**CIRCULAR MODIFICATORIA
PLIEGOS DE BASES Y CONDICIONES PARTICULARES**

Circular N° 2

Procedimiento de selección			
Tipo:	LICITACIÓN PÚBLICA	N°	06/2018
Clase:	ETAPA ÚNICA NACIONAL		
Modalidad:	SIN MODALIDAD		
Expediente:	F-108-2018		
Rubro:	811 – CONSTRUCCIÓN CIVIL

Objeto de la contratación:
TRABAJO EN GALPONES DE RESIDUOS PELIGROSOS, INFLAMABLES Y ALMACENES – PREDIO CAREM LIMA

Diagrama Unifilar Modificado.

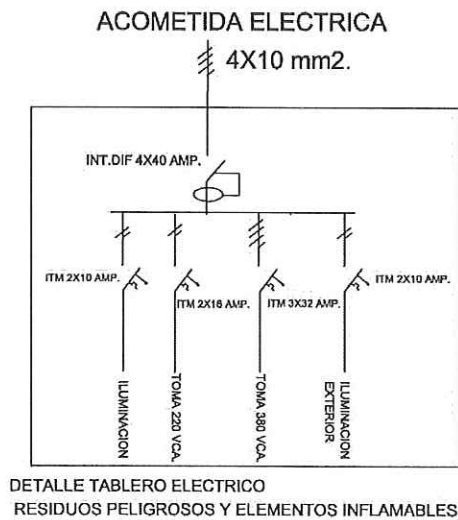
En la planilla de cotización de habla de iluminación exterior, sin embargo en los planos entregados solo se observa la iluminación interior. Por favor indicar si este ítem no aplica.

Este ítem si aplica, se deberá considerar la instalación y montaje de 2 luminarias en el Depósito de Residuos Peligrosos y 2 luminarias en el Depósito de Elementos Inflamables que serán provistas por CNEA-CAREM, a definir en obra su ubicación. Se adjunta
